Ref: I-ED_Calle Armelina 39-41_Calle Eufemia 9_AI_PL53-23_junio.docx

Departamento: Planeamiento y Gestión Urbanística / Servicio de Planificación y Ordenación Urbanística.
Expediente: Estudio de Detalle PL 2023/53
Promotor: CLASSIC LINING DEVELOPMENTS S.L.
Representante: Ángel Jaime Rivas Rodríguez
Situación: Calle Armelina 39 y 41 y Calle Eufemia 9
Ref. Catastral: 4467122UF7646N0001MX, 4467121UF7646N0001FX, 467114UF7646N0001QX
Junta de Distrito Nº: 2 Málaga Este.
Asunto: Informe técnico de aprobación inicial

Plano de Calificación, Usos y Sistemas PGOU 2011

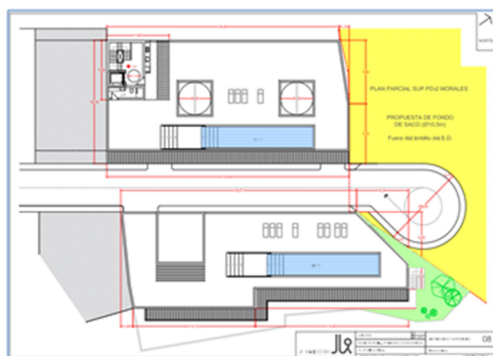
El PGOU prevé la prolongación de la calle Armelina para conectar el barrio de Sierra Blanquilla con el futuro parque del Plan Parcial "Los Morales" aprobado definitivamente y en trámite de ejecución. Este ED asume la ordenación, ejecución y cesión gratuita de los 174,00 m² de suelo destinado a dicho vial público que pretende realizar dicha conexión. Como resultado, se delimitan dos parcelas netas de uso residencial privado reguladas bajo la ordenanza Colonia Tradicional Popular (CTP-1).

Trazado prolongación calle Armelina

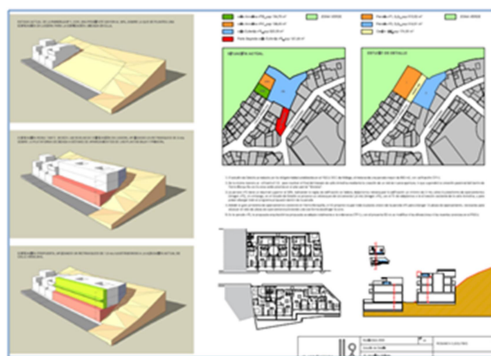
En estas parcelas se proyecta un complejo de 18 viviendas colectivas sujeto a la Ordenanza de Edificación en Ladera, dado que la ladera norte presenta pendientes superiores al 30%. Para salvar la fuerte topografía e integrarse con el entorno edificado, la parcela norte (nº 1) plantea un retranqueo de 1,50 metros hacia el vial. Esta solución técnica da continuidad formal a la fachada consolidada de la acera norte de la calle Armelina y permite materializar el techo edificable máximo autorizado sin alterar los aprovechamientos del Plan General. Las secciones y alzados definitivos de marzo de 2026 fijan una altura máxima de Planta Baja más una planta (PB+1).

Mientras que la distribución interior de las viviendas y sus sótanos tiene carácter orientativo, si son de obligado cumplimiento las alineaciones oficiales, los retranqueos, las rasantes y la edificabilidad máxima del sector.
